**Centro di Servizi per il Ponente Ligure -
Giardini Botanici Hanbury GBH**

DOCUMENTO DI VALUTAZIONE DEI RISCHI

Relazione Tecnica della Sicurezza

25/05/2023

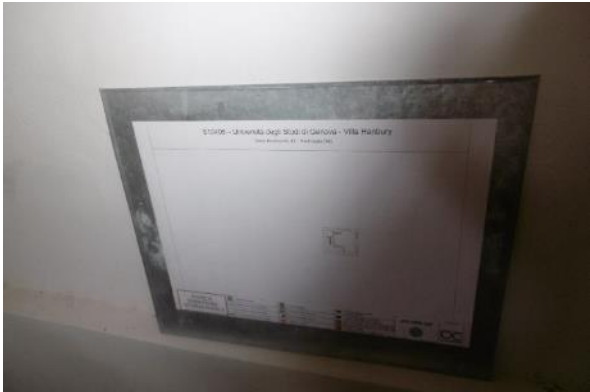
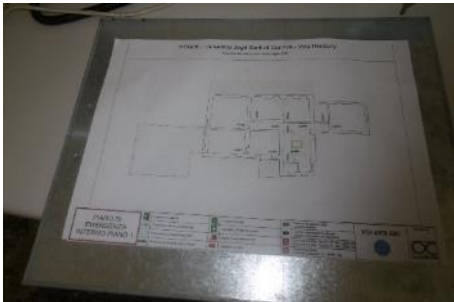
RIFERIMENTO PLANIMETRICO	LIV.	Piano quarto e quinto	ST.	Villa Orengo
RISCHIO: P x D =R	2	3	6	PRIORITÀ	IDP2
FONTE DI RISCHIO	Deposito materiali				
CATEGORIA E TIPOLOGIA DI RISCHIO	Incendio				
NON CONFORMITÀ	Presenza di materiale vario in deposito				
DESCRIZIONE PARTICOLAREGGIATA	Presso i piani quarto e quinto di Villa Orengo sono presenti materiali vari in deposito, parte dei quali posizionati a terra Al piano quinto è posizionato materiale vario in attesa di smaltimento Non è presente un estintore a servizio dell'area  Foto 2022  Foto 2023 – PIANO QUINTO  Foto 2023 – PIANO QUARTO				
	MISURE DA ATTUARSI				
TRANSITORIE	Informare il personale del pericolo presente				
DA PIANIFICARE	Disciplinare lo stoccaggio del materiale, eliminando eventuale materiale in disuso presente Si consiglia di introdurre un estintore da 6 kg a polvere del tipo 34A 233B C a servizio dell'area				
ORGANIZZATIVE					
STATO DI ATTUAZIONE	Misura parzialmente attuata (riordinato il deposito al piano quarto)

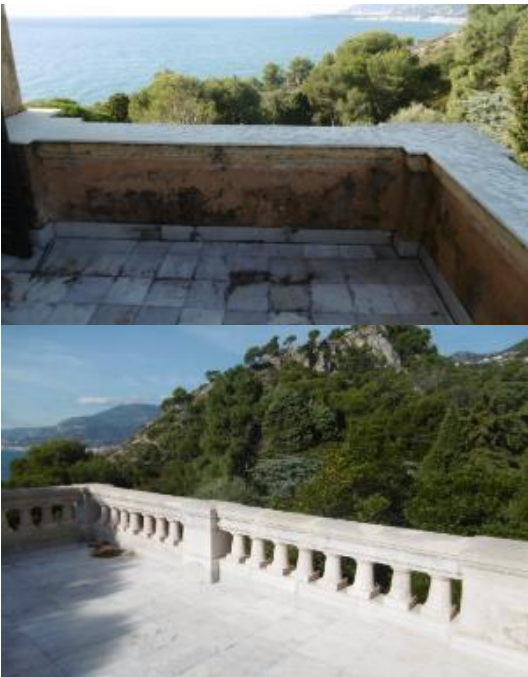
RIFERIMENTO PLANIMETRICO				LIV.		ST.	Aree esterne
RISCHIO: P x D =R	2	4	8	PRIORITÀ	IDP2			
FONTE DI RISCHIO	Terrazzamenti							
CATEGORIA E TIPOLOGIA DI RISCHIO	Ambienti di lavoro, elettrocuzione							
NON CONFORMITÀ	Terrazzamenti con pericolo di caduta dall'alto Cavi elettrici non segnalati							
DESCRIZIONE PARTICOLAREGGIATA	Nella zona di confine con il bosco adiacente vi sono diversi terrazzamenti, che presentano rischio di caduta in profondità con dislivelli anche superiori ai due metri I fili in fotografia sono elettrificati e il rischio di elettrocuzione non è segnalato adeguatamente							
	MISURE DA ATTUARSI							
TRANSITORIE	Informare il personale del pericolo presente Interdire l'accesso ai passaggi / luoghi di lavoro che risultano sprovvisti di idoneo parapetto, tramite installazione di protezioni provvisorie (es: reti metalliche fissate alle estremità e tra di loro, in modo da creare una barriera non attraversabile e non facilmente rimovibile).

DA PIANIFICARE	Predisporre barriere arboree o steccati anche in legno al fine di eliminare tale rischio Segnalare adeguatamente il rischio di elettrocuzione, a seguito di contatto con i fili elettrici presenti							
ORGANIZZATIVE								
STATO DI ATTUAZIONE	Misura da attuare. Richiesto incontro con la Sovrintendenza per la valutazione degli interventi migliorativi da attuare

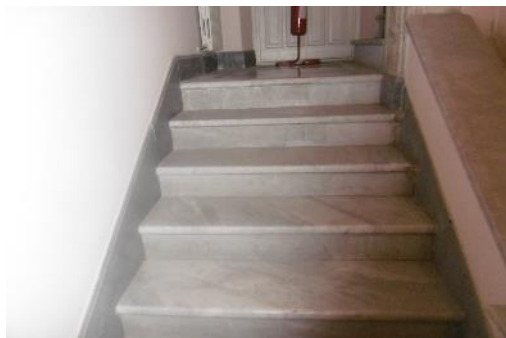
RIFERIMENTO PLANIMETRICO				LIV.		ST.	Aree esterne
RISCHIO: P x D =R	2	3	6	PRIORITÀ	IDP2			
FONTE DI RISCHIO	Parapetti							
CATEGORIA E TIPOLOGIA DI RISCHIO	Ambienti di lavoro							
NON CONFORMITÀ	Vasche prive di idonei parapetti				 FOTO 2022			
DESCRIZIONE PARTICOLAREGGIATA	Sono presenti vasche esterne, accessibili al personale e ai visitatori, sprovviste di idonea protezione per cadute accidentali al loro interno  FOTO 2023							
	MISURE DA ATTUARSI							
TRANSITORIE	Informare il personale e i visitatori del pericolo presente. Interdire l'accesso ai passaggi / luoghi di lavoro che risultano sprovvisti di parapetto, tramite installazione di protezioni provvisorie.							
DA PIANIFICARE	Introdurre idoneo parapetto che impedisca la caduta accidentale nelle vasche presenti In alternativa, valutare la possibilità di inserire una rete in ciascuna vasca a una profondità non superiore a 10 cm dal pelo dell'acqua, che consenta di evitare il rischio di annegamento

ORGANIZZATIVE								
STATO DI ATTUAZIONE	Misura da attuare. Richiesto incontro con la Sovrintendenza per la valutazione degli interventi migliorativi da attuare

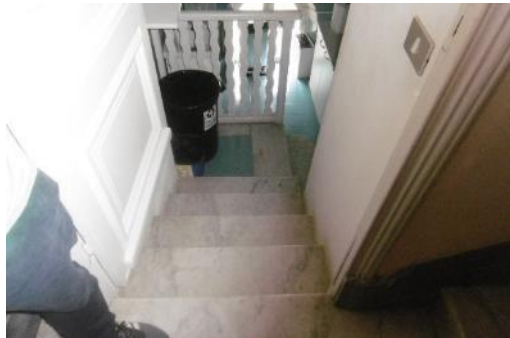
RIFERIMENTO PLANIMETRICO				LIV.		ST.	Villa Orengo
RISCHIO: P x D =R	2	4	8	PRIORITÀ		IDP2		
FONTE DI RISCHIO	Parapetti							
CATEGORIA E TIPOLOGIA DI RISCHIO	Caduta dall'alto							
NON CONFORMITÀ	Altezza parapetto inferiore ai requisiti normativi							
DESCRIZIONE PARTICOLAREGGIATA	In corrispondenza delle terrazze esterne sono presenti parapetti di altezza inferiore a quanto previsto dalla normativa vigente  FOTO 2023							
	MISURE DA ATTUARSI							
TRANSITORIE	Evidenziare il pericolo con opportuna cartellonistica. Interdire l'accesso ai passaggi / luoghi di lavoro che risultano sprovvisti di idoneo parapetto, tramite installazione di protezioni provvisorie (es: reti metalliche fissate alle estremità e tra di loro, in modo da creare una barriera non attraversabile e non facilmente rimovibile).							
DA PIANIFICARE	Innalzare i parapetti fino ad altezza minima pari a 100 cm.							
ORGANIZZATIVE	Essendo l'Edificio sottoposto a vincolo, gli interventi da effettuare dovranno essere valutati con la Sovrintendenza competente per territorio. Ove vincoli urbanistici o architettonici ostino agli adempimenti previsti, il datore di lavoro, previa consultazione del rappresentante dei lavoratori per la sicurezza e previa autorizzazione dell'organo di vigilanza territorialmente competente, può adottare misure alternative che garantiscano un livello di sicurezza equivalente.

STATO DI ATTUAZIONE	Misura da attuare. Richiesto incontro con la Sovrintendenza per la valutazione degli interventi migliorativi da attuare

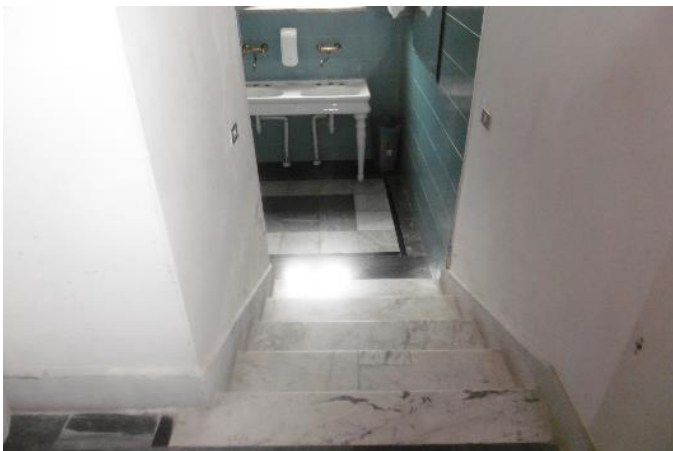
RIFERIMENTO PLANIMETRICO				LIV.	Piani dal 2° al 5°	ST.	Villa Orengo
RISCHIO: P x D =R	2	2	4	PRIORITÀ	IDP2			
FONTE DI RISCHIO	Scale fisse							
CATEGORIA E TIPOLOGIA DI RISCHIO	Ambienti di lavoro							
NON CONFORMITÀ	Scala senza corrimano				 FOTO 2022			
DESCRIZIONE PARTICOLAREGGIATA	Villa Orengo: la scala di collegamento tra i piani secondo e quinto è sprovvista di corrimano in vari punti e di dispositivi antiscivolo sui gradini							
	 FOTO 2023							
	MISURE DA ATTUARSI							
TRANSITORIE	Informare il personale del pericolo presente							
DA PIANIFICARE	Introdurre idoneo corrimano a servizio dei piani che ne risultano sprovvisti Introdurre i dispositivi antiscivolo sui gradini che ne risultano sprovvisti							
ORGANIZZATIVE	Essendo l’Edificio sottoposto a vincolo, gli interventi da effettuare dovranno essere valutati con la Sovrintendenza competente per territorio.							
STATO DI ATTUAZIONE	Misura da attuare

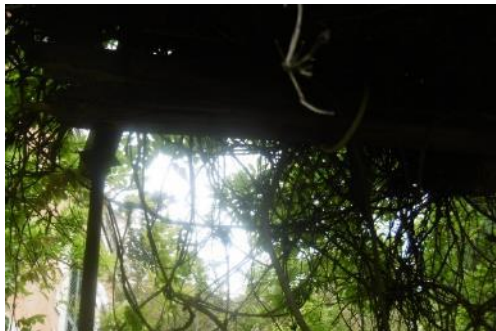
RIFERIMENTO PLANIMETRICO		LIV.	ST.	Aree esterne – Passaggio accesso cava
RISCHIO: P x D =R	3	4	12	PRIORITÀ	IDP1
FONTE DI RISCHIO	Passaggi				
CATEGORIA E TIPOLOGIA DI RISCHIO	Possibili frane				
NON CONFORMITÀ	Passaggio accesso cava con muro in parte crollato				
DESCRIZIONE PARTICOLAREGGIATA	In corrispondenza del passaggio di accesso alla cava in cui sono conferiti con l'uso dello scavatore i residui vegetali per poi essere bruciati, la montagna sottostante risulta parzialmente smottata   FOTO 2022				
	MISURE DA ATTUARSI				
TRANSITORIE	Informare il personale del pericolo presente Monitoraggio delle lesioni presenti sul fianco della montagna In attesa della ricezione della perizia sulla stabilità del muro, prevedere il divieto di transito con mezzi meccanici dal passaggio in oggetto				
DA PIANIFICARE	Richiedere una perizia al Dipartimento competente sulle lesioni presenti e sull'idoneità del terreno a sostenere il passaggio dell'escavatore Verificare che la staccionata presente sia in grado di garantire idonea protezione al passaggio del trattore Ove necessario, procedere ai relativi interventi di messa in sicurezza e ripristino

ORGANIZZATIVE					
STATO DI ATTUAZIONE	Misura da attuare
